<b>Vorlage</b> Federführende Dienststelle: Fachbereich Stadtentwicklung und Verkehrsanlagen Beteiligte Dienststelle/n:	Vorlage-Nr: FB 61/0242/WP17 Status: öffentlich AZ: Datum: 12.08.2015 Verfasser: Dez. III / FB 61/400						
<b>Kreuzung Vennbahnweg / Brander-Feld-Weg, Maßnahmen zur Entschärfung der Gefahrensituation;          Antrag der SPD-Bezirksfraktion Aachen-Brand vom 21.05.2015</b>							
Beratungsfolge: <span style="float: right;">TOP: __</span> <table border="0" style="width: 100%;"> <tr> <td style="width: 20%;">Datum</td> <td style="width: 30%;">Gremium</td> <td style="width: 50%;">Kompetenz</td> </tr> <tr> <td>02.09.2015</td> <td>B-1</td> <td>Kenntnisnahme</td> </tr> </table>		Datum	Gremium	Kompetenz	02.09.2015	B-1	Kenntnisnahme
Datum	Gremium	Kompetenz					
02.09.2015	B-1	Kenntnisnahme

**Maßnahmen zur Entschärfung der Gefahrensituation der Kreuzung Vennbahnweg/Brander-Feld-Weg**

# Kreuzung Vennbahnweg / Brander-Feld-Weg

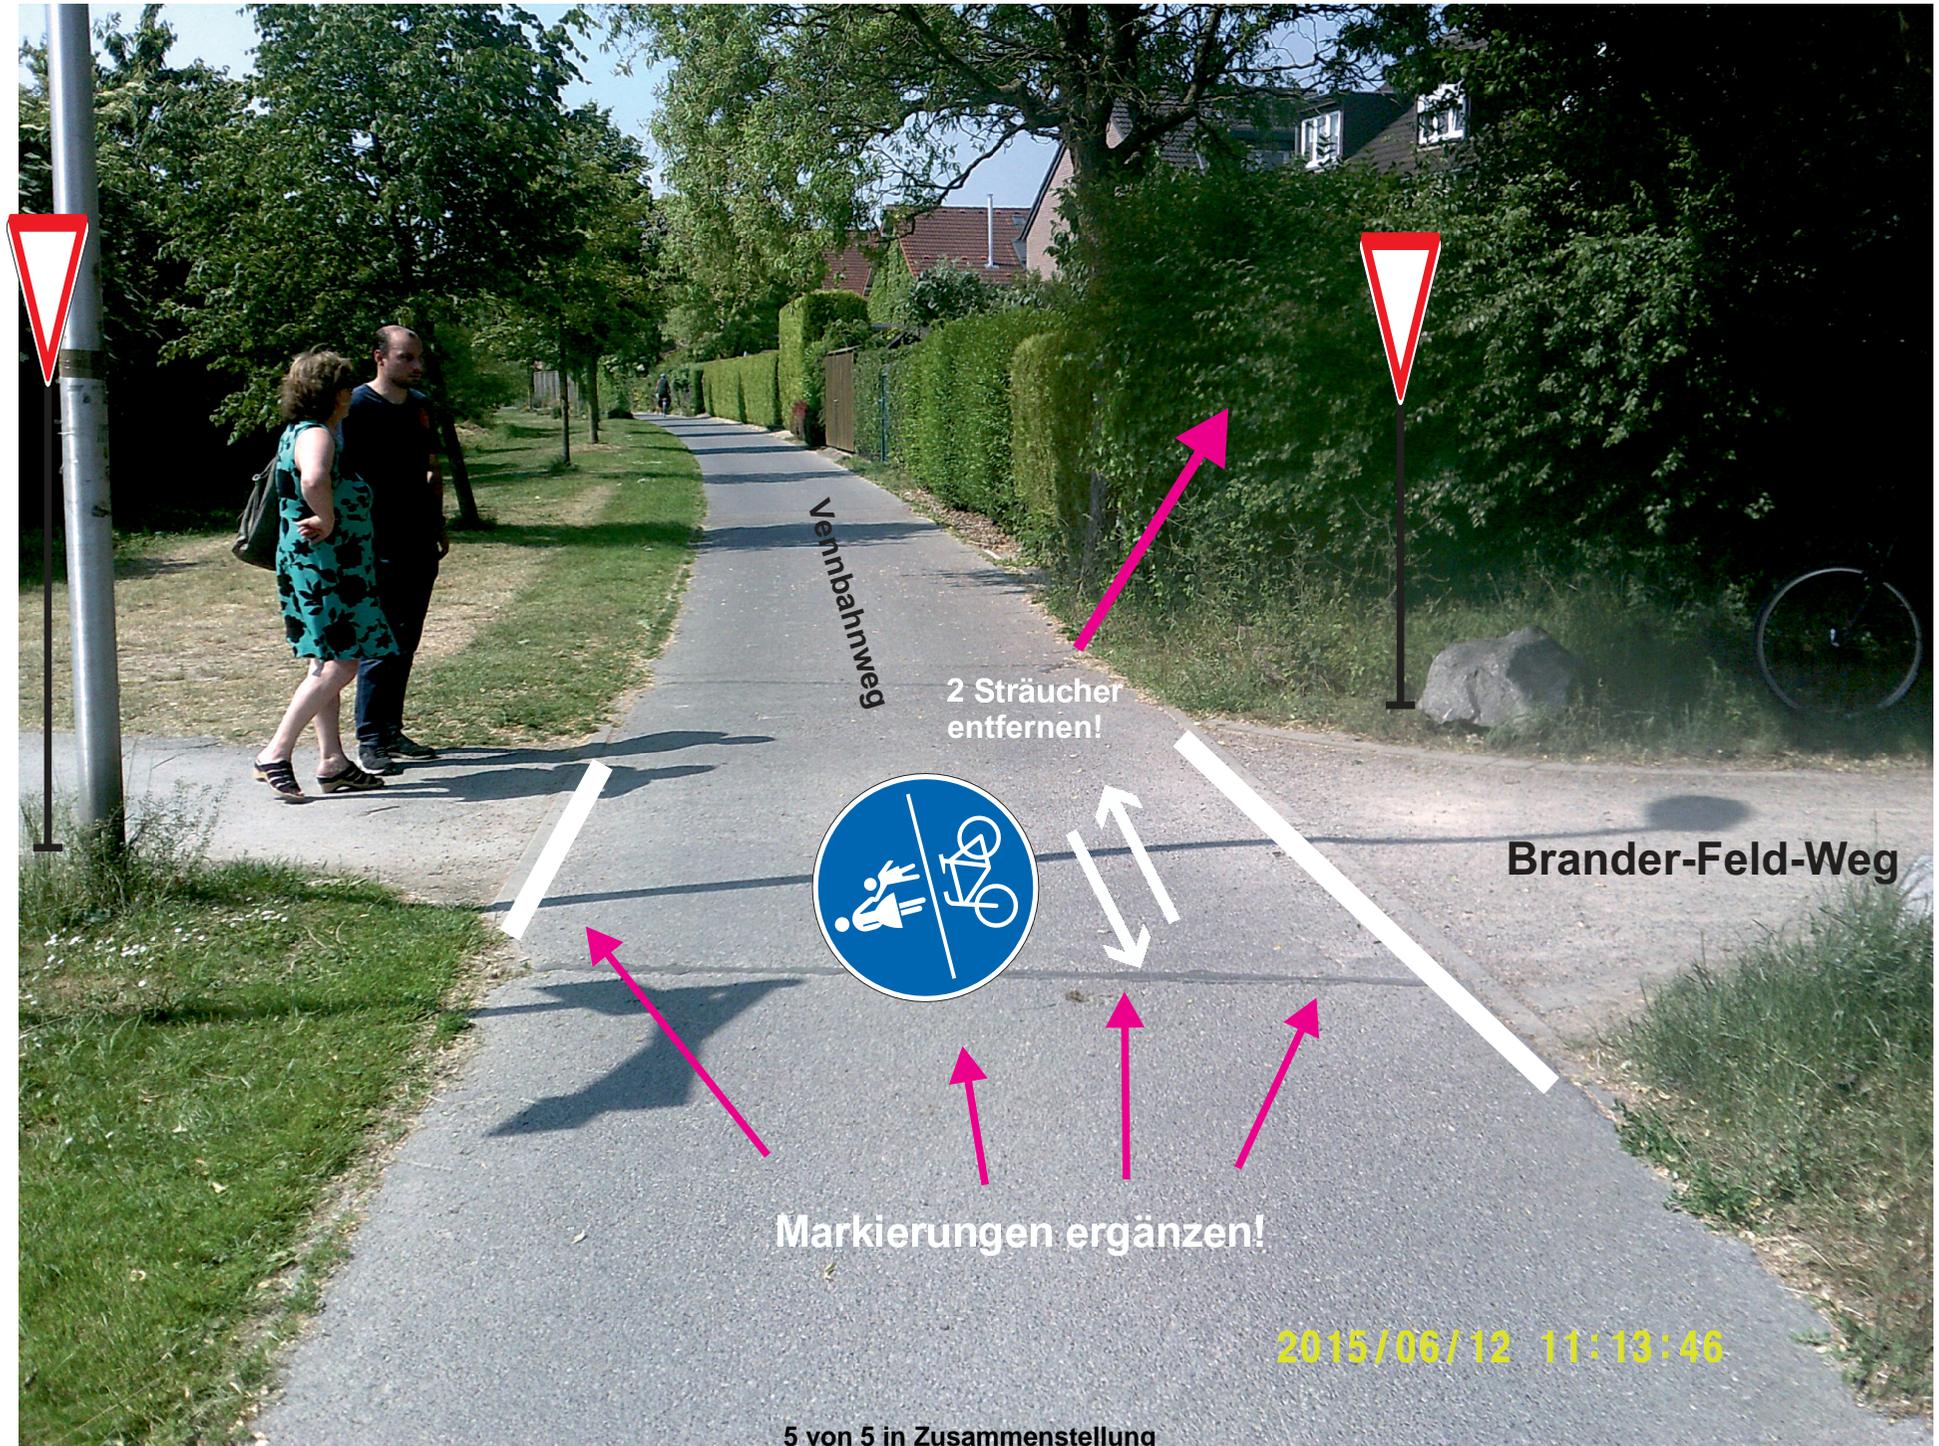
Markierungen ergänzen!

2 Sträucher entfernen!

Die Bezirksvertretung nimmt die Ausführungen der Verwaltung zur Kenntnis, wonach durch die bereits beschlossenen Fahrbahnrandmarkierungen entlang des Vennbahnweges sowie ein zusätzlich aufzubringendes zweifarbige Piktogramm „gemeinsamer Fuß- und Radweg“ und 2 Schilder „Vorfahrt gewähren“ in den Einmündungen des Brander-Feld-Weges dessen Nutzer auf den bevorrechtigten Vennbahnweg deutlich hingewiesen werden. Die Beschilderungen und Markierungen erfolgen im Zusammenhang mit den anderen im Dezember 2014 beschlossenen Ergänzungen entlang des gesamten Vennbahnweges. Die notwendigen Haushaltsmittel stehen im PSP-Element 5-120102-800-00100-300-1, Kostenart 7850000 zur Verfügung.

Zusätzlich wird der Stadtbetrieb zwei Sträucher im öffentlichen Grün zur Verbesserung des Sichtdreiecks entfernen.
